AVIS DE LA MRAE
RÉPONSE À LA MRAE

**Avis de la mission régionale
d'autorité environnementale
Hauts-de-France
sur le projet de parc éolien
de la société Parc éolien des Grandes Noues
sur les communes de Monthiers, Sommelans et Bonnesvalyn (02)**

n°MRAe 2019-3995

A. Photomontage 4 – Entrée/sortie de Sommelans – Vue à 120° à l'est du projet éolien des Grandes Noues

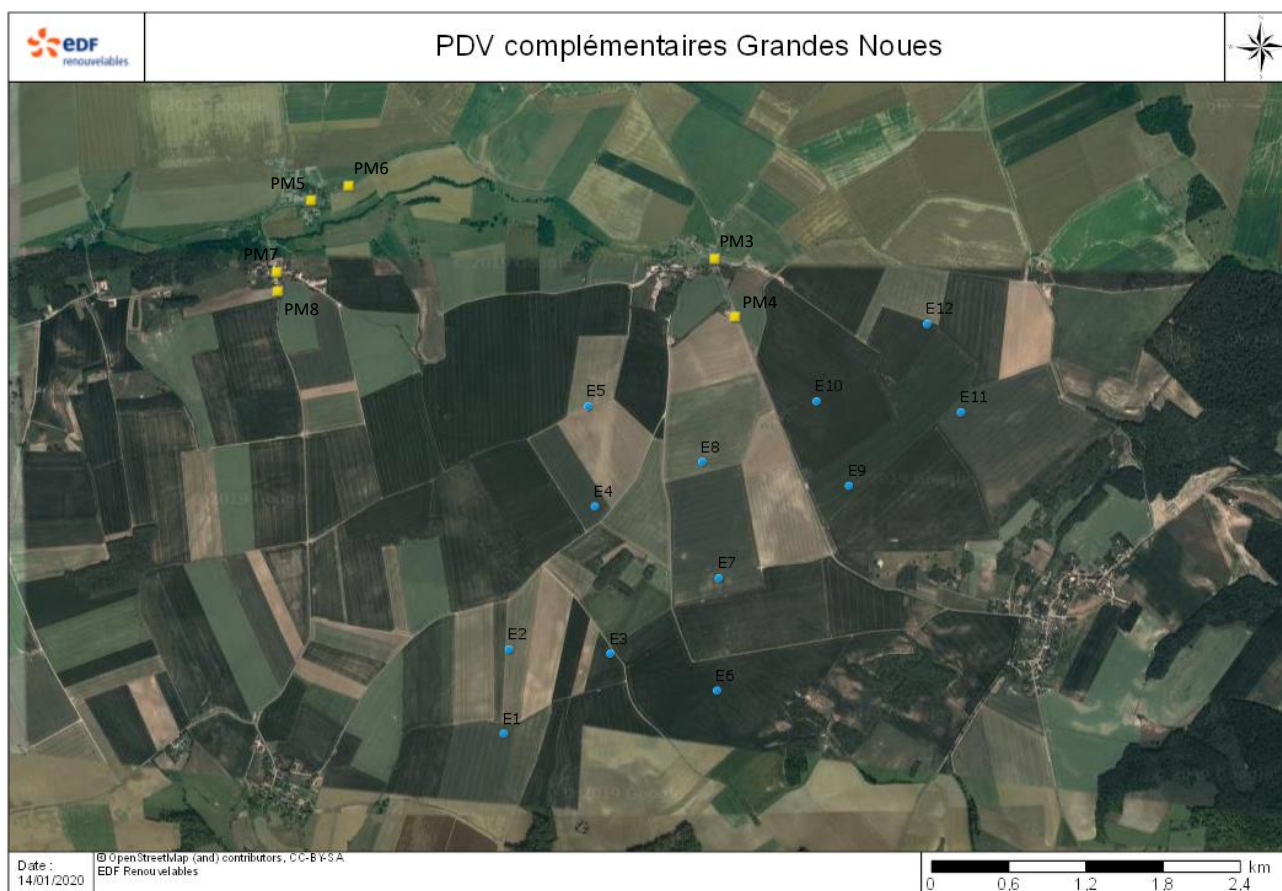
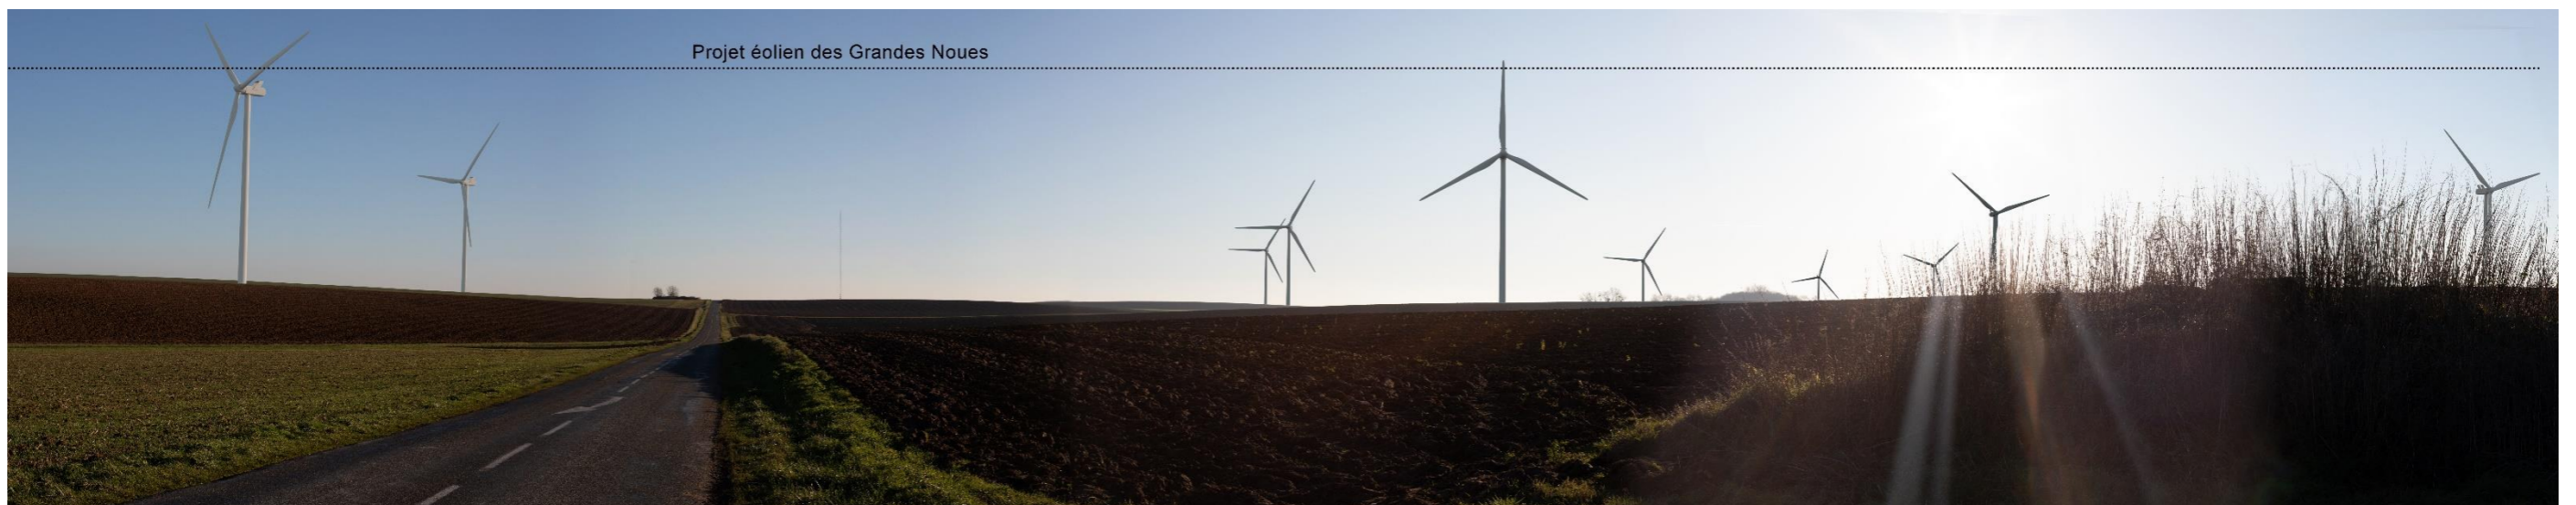
Pour les communes où l'encerclement théorique est avéré, l'autorité environnementale recommande de réaliser des photomontages à 360° afin d'assurer une bonne information du public.

Comme expliqué dans la réponse à la Remarque 3, l'angle de respiration théorique de Sommelans (97°) reste supérieur au seuil de 90° établi par la DREAL pour la région Hauts-de-France. Le parc éolien de la Fernoye n'étant pas visible, celui-ci n'interfère pas dans l'angle de respiration.

Néanmoins pour les trois communes présentant le plus petit espace de respiration théorique, Sommelans, Remontvoisin et Priez, EDF Renouvelables France a fait réaliser des photomontages 360° depuis le centre-bourg et depuis l'entrée-sortie de ces communes, soit 2 photomontages 360° par commune. Les photomontages 360° ont été découpés en 3 planches de 120°, numérotés A, B et C. B étant la planche centrée sur le projet éolien des Grandes Noues, A est orienté à l'est du projet et C à l'Ouest du projet.

Depuis la sortie sud de Sommelans, le paysage s'ouvre sur la vaste plaine agricole. Le champ visuel est large et ouvert. Plusieurs parcs et projets s'insèrent dans le champ de vision. Le projet des Grandes Noues occupe une grande emprise visuelle. Par leur proximité, les éoliennes ont une prégnance visuelle marquée. Le projet éolien de Montelu s'inscrit en arrière-plan du paysage. Plus éloignées, les éoliennes de ce projet ont une prégnance visuelle moins élevée. Un espace de respiration est visible entre les deux projets. La simulation visuelle montre un début de saturation visuelle qui est aujourd'hui limitée par le maintien des espaces de respiration.
